**ORGANO DE CONTROL INSTITUCIONAL DE LA MUNICIPALIDAD
PROVINCIAL DE PASCO**

**INFORME DE CONTROL ESPECÍFICO N° 082-2023-2-
0449-SCE**

**“PARTIDAS EJECUTADAS, APROBADAS,
RECEPCIONADAS Y PAGADAS DE LA OBRA: CREACIÓN
DE LA TROCHA CARROZABLE ANEXO LIRIOPAMPA –
PARACSHA DEL CENTRO POBLADO DE CHUPACA DEL
DISTRITO DE PAUCARTAMBO – PASCO – PASCO”**

"PLANO ST "Secciones Transversales"

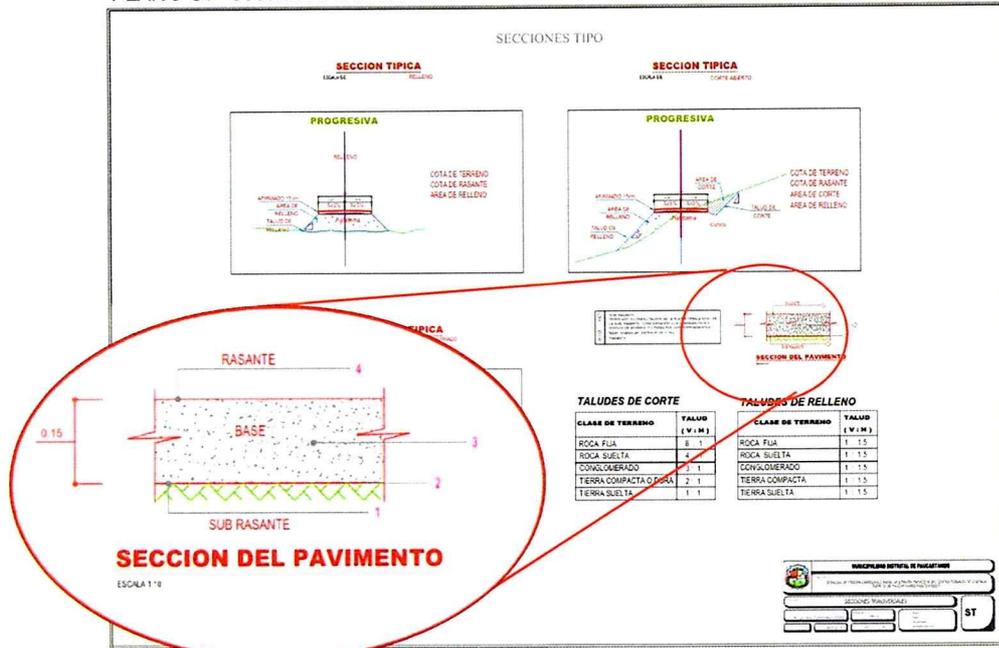
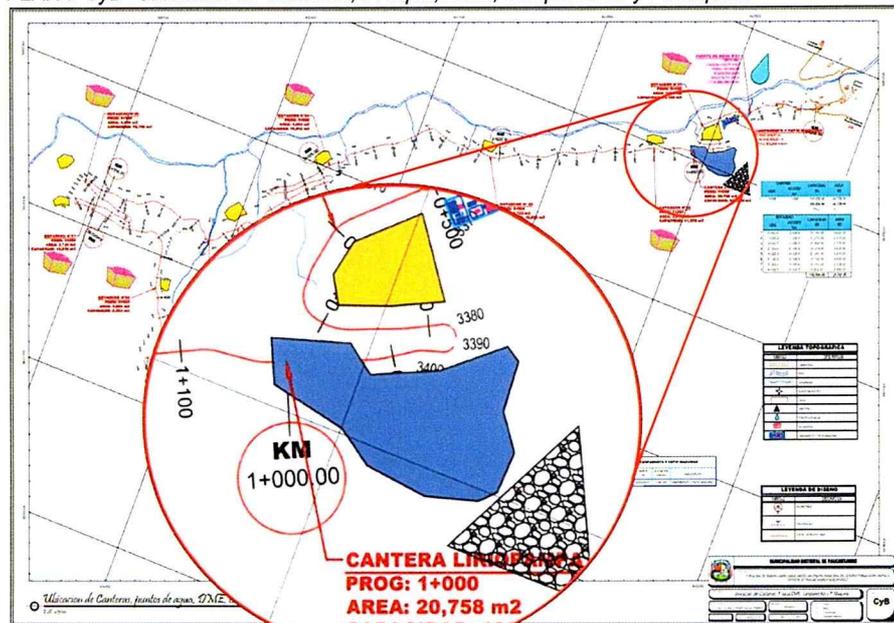
Finalmente, el rubro 15. PLANOS considera el plano denominado ST "Secciones Transversales" donde establece un espesor de afirmado de 15cm.; y, el plano denominado CyB "Ubicación de Canteras, F. aqua, DME, campamento y P.Maquina" que establece la ubicación de la cantera "Liriopampa" conforme se muestra a continuación:

De lo expuesto, es preciso indicar que las Especificaciones Técnicas y el estudio de Suelos, Geotécnica y Geología del expediente técnico (Apéndice n.º 6) respecto al afirmado establece medidas de 20cm., no obstante, el plano CyB (Apéndice n.º 6) indica que el espesor del afirmado tenía que ser de 15cm.; asimismo las especificaciones técnicas, diseños y estudios del expediente técnico de la Obra (Apéndice n.º 6), se encuentran en concordancia con el Manual de Carreteras – Especificaciones Técnicas Generales para Construcción – EG – 2013 y la Sección Suelos y Pavimentos del Manual de Carreteras – Suelos Geología, Geotecnia y Pavimentos, en referencia al afirmado, por lo que éste debió de satisfacer los requisitos de calidad de un índice de plasticidad dentro del rango de 4 a 9%, límite líquido máximo 35%, CBR mínimo de 40% y la granulometría dentro de las franjas granulométricas A-1 y A-2¹², cuyos tamaños máximos son de 25 mm (1") y de 19 mm (¾") respectivamente, conforme se muestra a continuación:

Imagen n.º 1
Capturas del plano de sección típica del expediente técnico

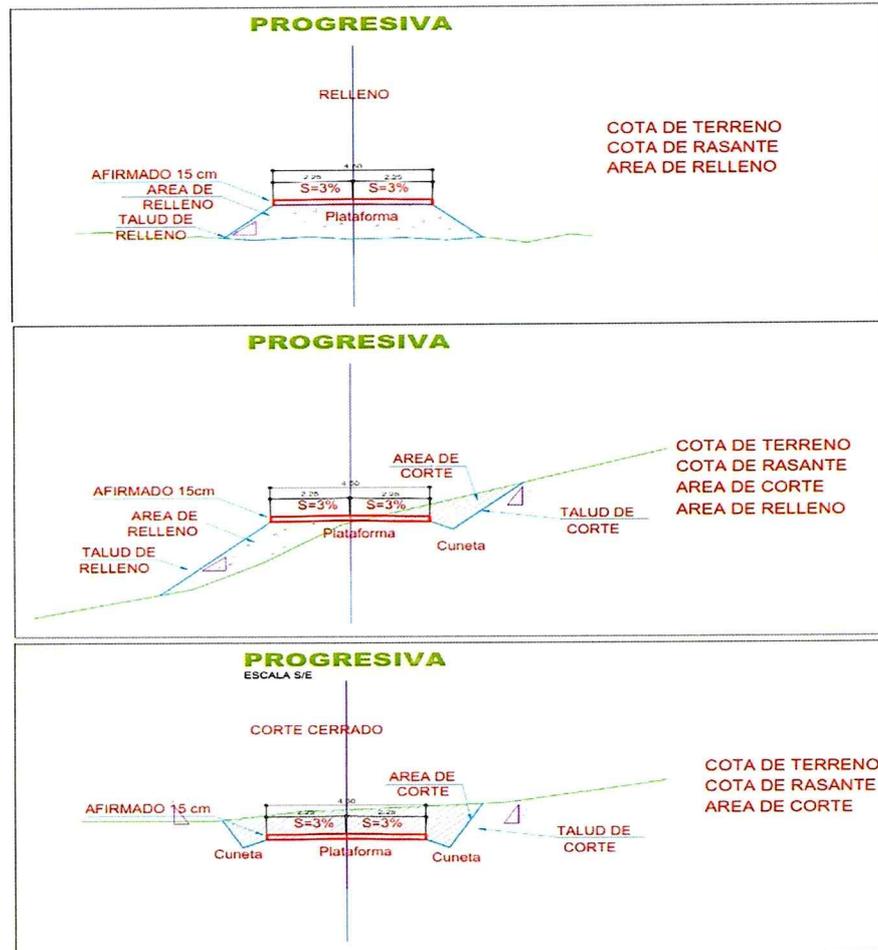
Del cuadro antes indicado, se muestra que la planilla de metrados del Expediente Técnico (Apéndice n.º 6), fue calculada para un espesor de afirmado de 0,20m., visto que el metrado de 8 080,32 m³ figura en el presupuesto de obra para las partidas 03.09 EXTRACCIÓN Y APILAMIENTO DE AFIRMADO EN CANTERA, 03.10 ZARANDEO DE MATERIAL PARA AFIRMADO y 03.11 CARGUÍO DE MATERIAL DE AFIRMADO; no obstante, el plano de Secciones Típicas (ST) del rubro 5. PLANOS del Expediente Técnico, establece un espesor de afirmado de 15 cm., tal como se muestra:

Ubicación de la Cantera Liriopampa en la progresiva 1+000

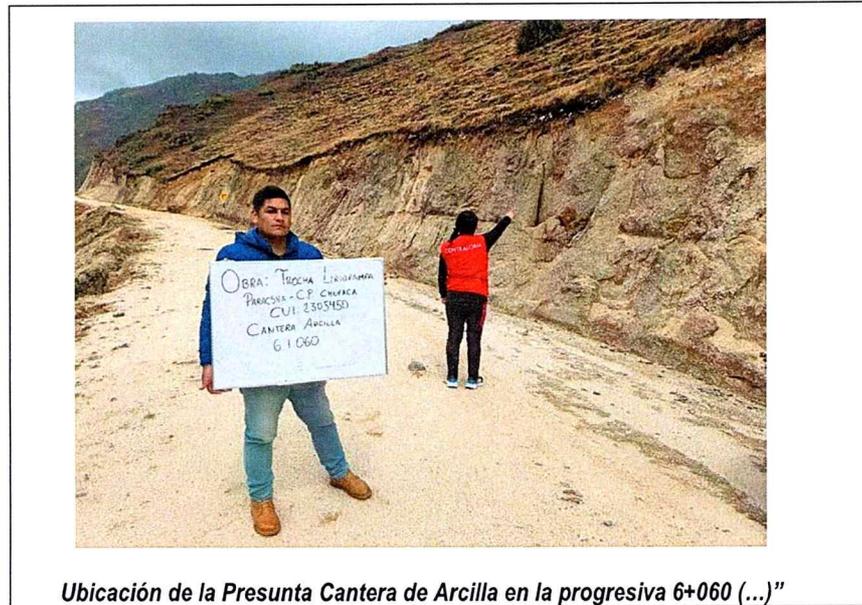
Asimismo, según el plano CyB denominado "Ubicación de Canteras, F. agua, DME, Campamento y P. Maquina" (**Apéndice n.º 6**), indica la existencia de una cantera denominada "Cantera Liriopampa" ubicada en la progresiva 1+000 km¹⁷ donde no detalla el tipo de uso que se le dará a dicha cantera¹⁸, es más en los estudios básicos del Expediente Técnico (Estudio de Canteras y Estudios de Suelos, Geotecnia y Geología) no evidencian los ensayos que sustenten su uso o aplicación.

Ubicación de la Presunta Cantera de Arcilla en la progresiva 6+060 (...)

Fotografía n.º 1
Panel fotográfico que muestra fallas en el afirmado producto a la falta de material ligante

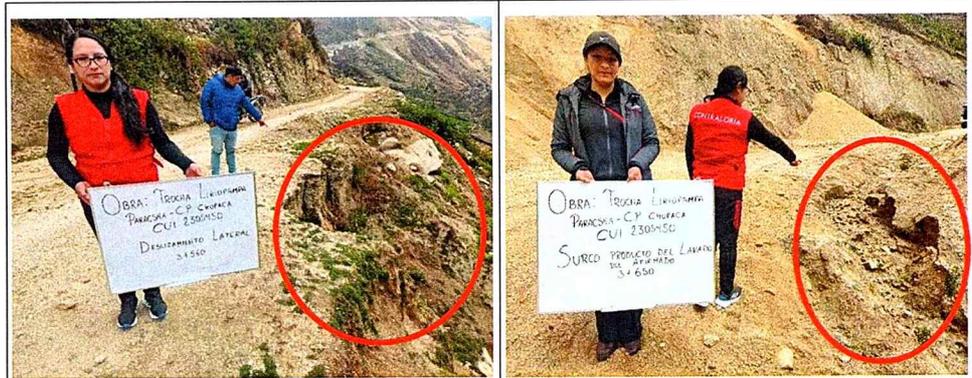
En la progresiva 3+560 km, se muestra deslizamiento lateral de la calzada, dicha falla es producida por múltiples factores siendo uno de ellos la falta de material ligante que asegure la cohesión del afirmado.

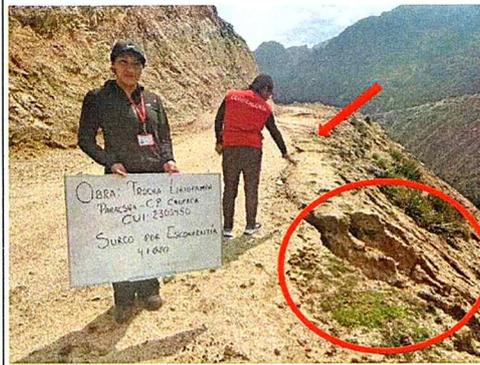
En la progresiva 3+650 km, muestra la formación de surcos y/o fisuras producidas por la escorrentía superficial, lavando³³ la carpeta de afirmado, dichas falla son muy notorias debido a que el afirmado no cuenta con los ligantes necesarios que asegure la cohesión de sus partículas.

En la progresiva 4+620 km, se muestra la erosión del borde de la calzada, esta se formó porque existe un surco o ahuellamiento producto de la escorrentía superficial.

En la progresiva 4+650 km, se muestra la erosión de la superficie de rodadura, donde se han formado surcos producto de la escorrentía, dicha falla es ocasionada por la falta de cohesión del afirmado.

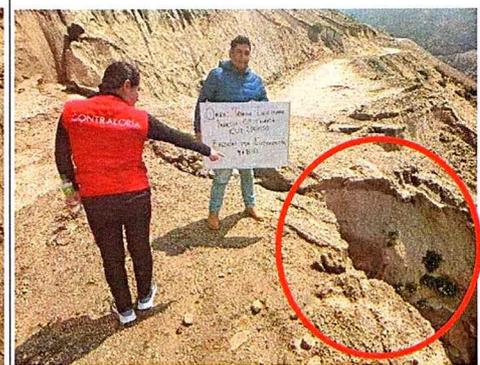
En la progresiva 4+760 km, se muestra la erosión del borde de la calzada en los aleros de la alcantarilla previendo un posible colapso, ello se debe a falta de material ligante.

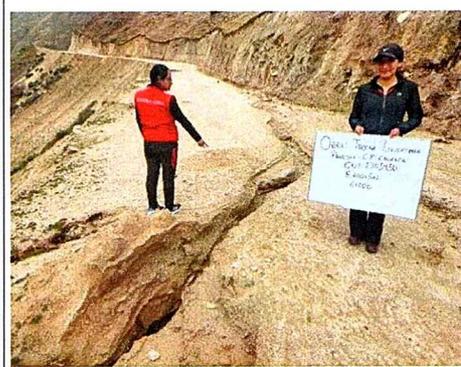
En la progresiva 5+160 km, se muestra la erosión de la superficie de rodadura, donde se han formado surcos producto de la escorrentía, dicha falla es ocasionada por la falta de cohesión del afirmado.

En la progresiva 5+400 km, se muestra la erosión lateral de la superficie de rodadura, dicha falla es ocasionada por la falta de cohesión del afirmado.

El rubro 15. Planos, presenta el plano "SÑ-02" denominado "Plano de Detalles de Señales Preventivas", detallando lo siguiente:

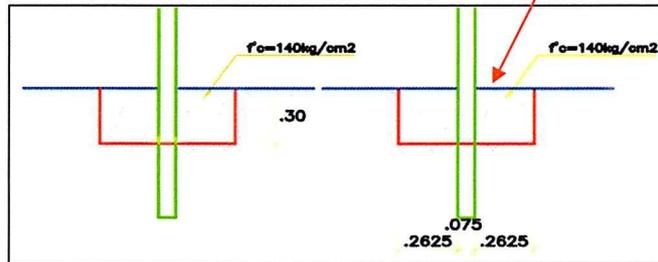
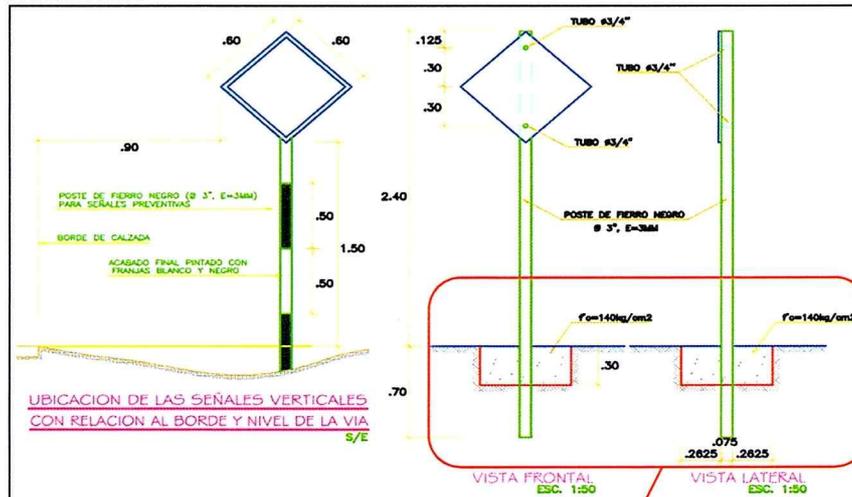
En ese sentido, el Contratista debió cumplir como mínimo con las especificaciones establecidas en el plano "SÑ-02", hecho que no ocurrió, visto que del Informe Topográfico y de Suelos (**Apéndice n.º 23**) se ha determinado que en campo no se cumplen con dichas características, haciendo énfasis en la cimentación de la estructura, ya que de ella depende su sostenibilidad, estabilidad y la transmisión del peso al suelo; por lo que a continuación se muestra un extracto de lo evidenciado:

- Largo : 0.60m
- Ancho : 0.60m
- Material : Plancha de fibra de vidrio de 4mm de espesor
- Refuerzo : Platina de 1"x1/8" alrededor
- Pernos de Anclaje : 1/4" x 2 1/2"

Ilustración 2: Señales preventivas 02 – progresiva Km 0+740

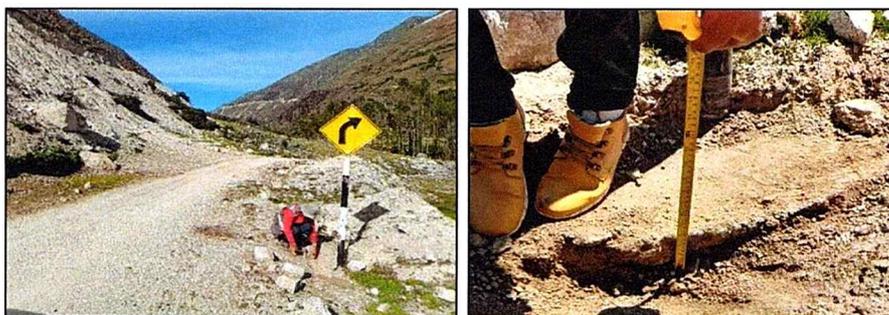
En la imagen se observa el cimientado de la señal preventiva n.º 01 con una altura de 0.10 metros, sin embargo, la altura del cimientado debería de ser 0.30 metros, además, no tenía encofrado lateral.

En la imagen se observa el cimientado de la señal preventiva n.º 02 con una altura de 0.10 metros, sin embargo, la altura del cimientado debería de ser 0.30 metros, además, no tenía encofrado lateral y las medidas del ancho eran en promedio 0.60 y 0.70 metros, debiendo ser un ancho de 0.60 metros en ambos sentidos.

Ilustración 5: Señales preventivas 10 – progresiva Km 2+055

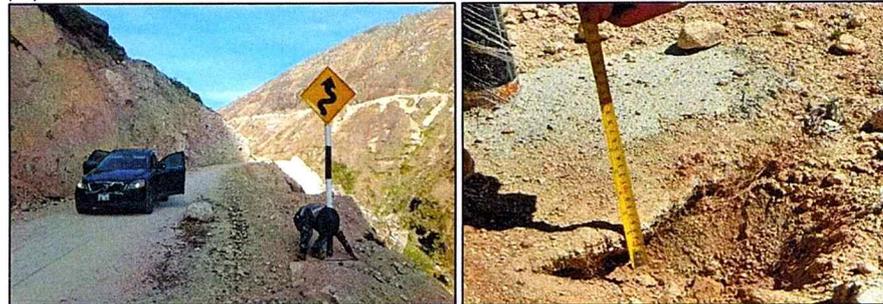
En la imagen se observa el cimientado de la señal preventiva n. ° 05 con una altura de 0.05 metros, sin embargo, la altura del cimientado debería de ser 0.30 metros, además, no tenía encofrado lateral y las medidas del ancho eran en promedio 0.58 y 0.53 metros, debiendo ser un ancho de 0.60 metros en ambos sentidos.

En la imagen se observa el cimientado de la señal preventiva n. ° 10 con una altura de 0.05 metros, sin embargo, la altura del cimientado debería de ser 0.30 metros, además, no tenía encofrado lateral y las medidas del ancho eran en promedio 0.80 y 0.75 metros, debiendo ser un ancho de 0.60 metros en ambos sentidos.

Ilustración 8: Señales preventivas 22 – progresiva Km 4+280

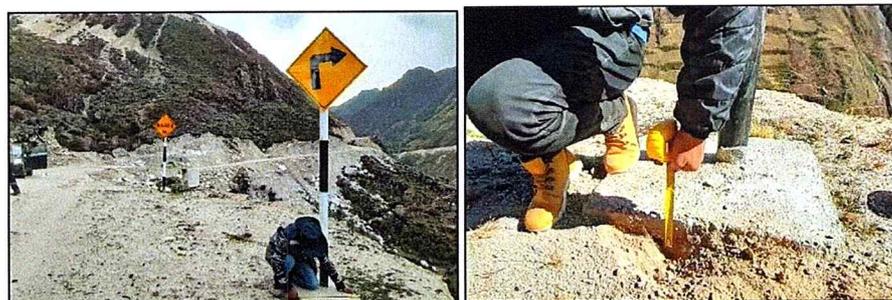
En la imagen se observa el cimientado de la señal preventiva n. ° 21 con una altura de 0.15 metros, sin embargo, la altura del cimientado debería de ser 0.30 metros.

En la imagen se observa el cimientado de la señal preventiva n. ° 22 con una altura de 0.09 metros, sin embargo, la altura del cimientado debería de ser 0.30 metros. Además, se verificó que uno de los lados es de 0.59 metros y el otro 0.63 metros, debiendo ser ambos lados de 0.60 metros.

Fotografía n.º 2
Deficiencias encontradas en la señalización preventiva

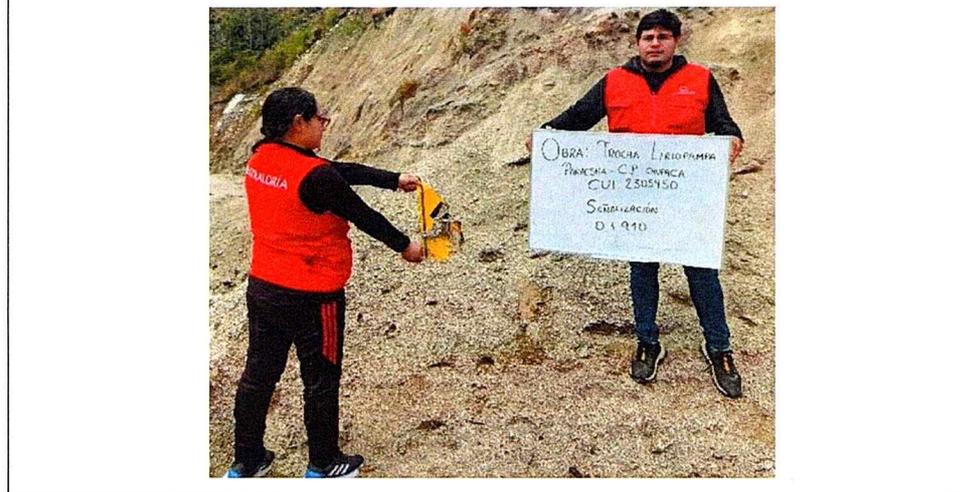
En la progresiva 1+350 Km., se muestra que la señalización preventiva no cuenta con el refuerzo lateral y con las dimensiones mínimas de la cimentación.

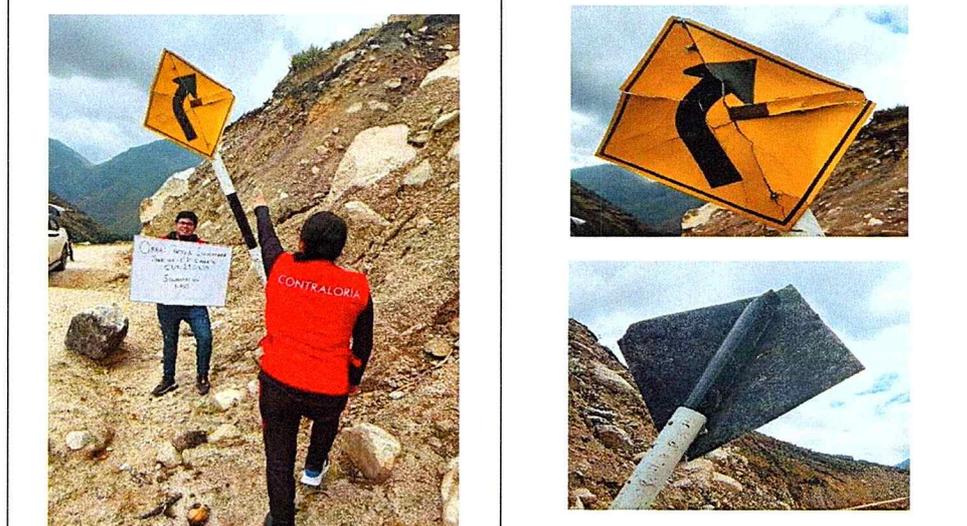
En la progresiva 0+910Km., se muestra la señalización preventiva colapsada.

En la progresiva 1+935Km., se muestra que la señalización preventiva no cuenta con el refuerzo lateral y con las dimensiones mínimas de la cimentación.

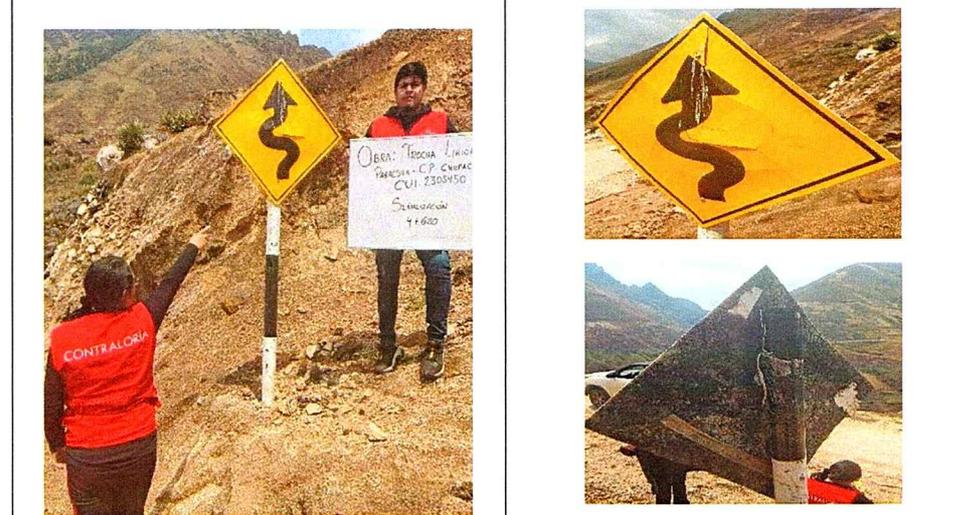
En la progresiva 3+560Km., se muestra que la señalización preventiva, no cuenta con el refuerzo lateral y con las dimensiones mínimas de la cimentación.
